改善箇所説明図

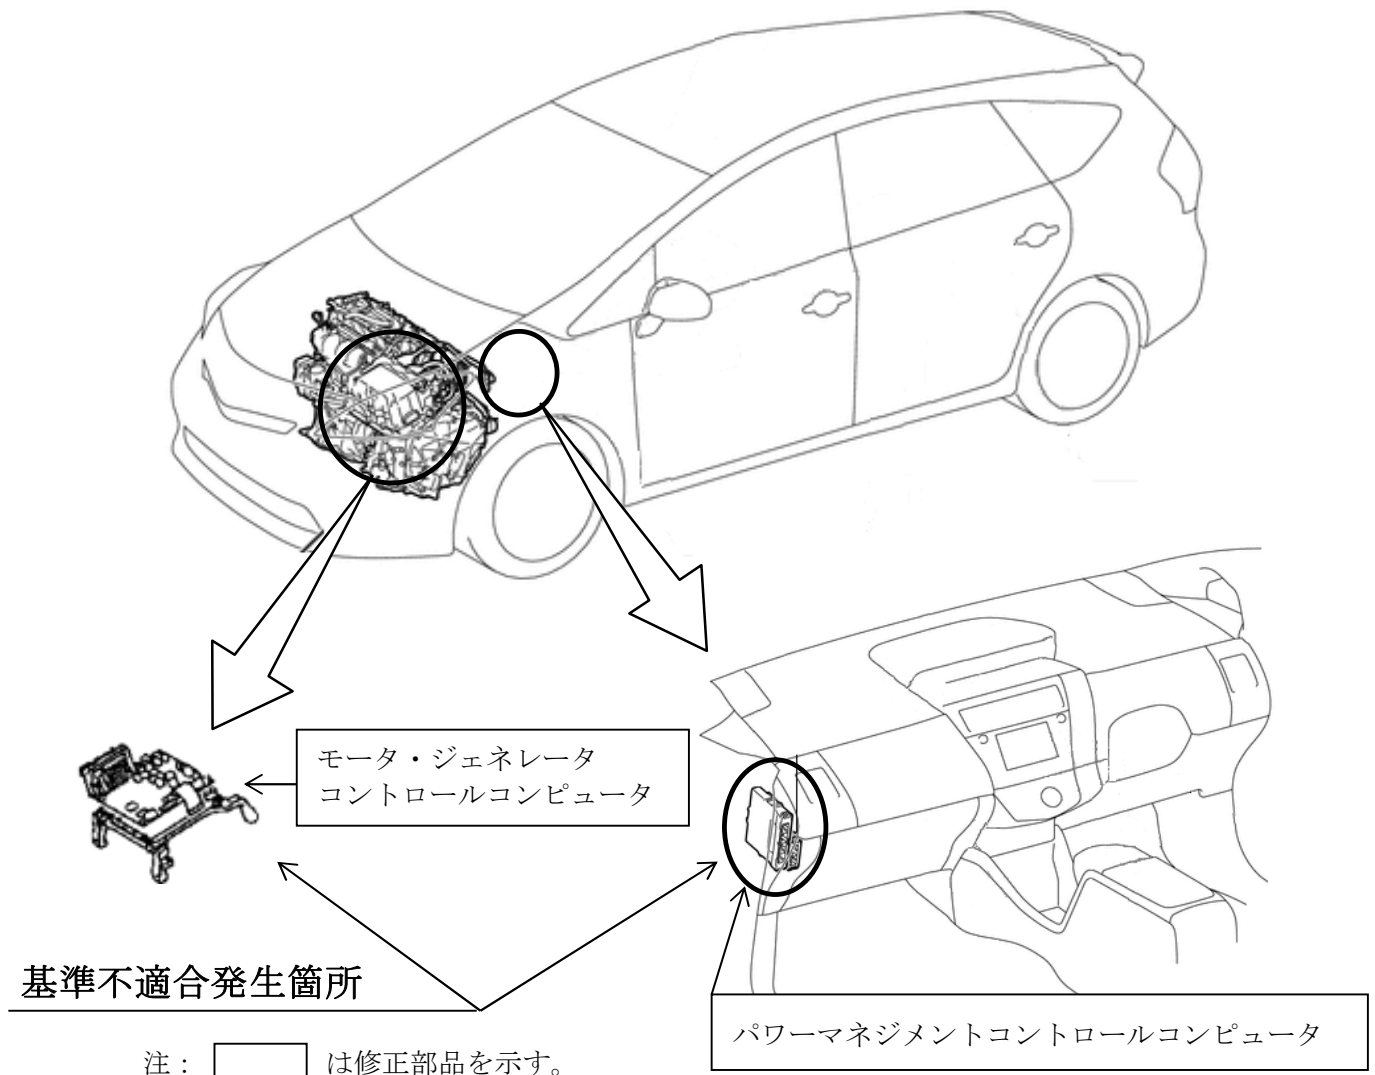
ハイブリッドシステムにおいて、制御ソフトが不適切なため、電力変換器（DC-ACインバータ）の昇圧回路用素子が熱応力で損傷することがある。そのため、警告灯が点灯しフェールセーフのモータ走行となり、素子損傷時に電気ノイズが発生した場合には、ハイブリッドシステムが停止し、走行不能となるおそれがある。

全車両、制御ソフトを対策仕様に修正する。

制御ソフト修正後に素子が損傷して警告灯が点灯した場合は、電力変換器のモジュールを無償交換する。

識別：改善済車両には車台番号打刻の末尾の右に黄色ペイントを塗布する。
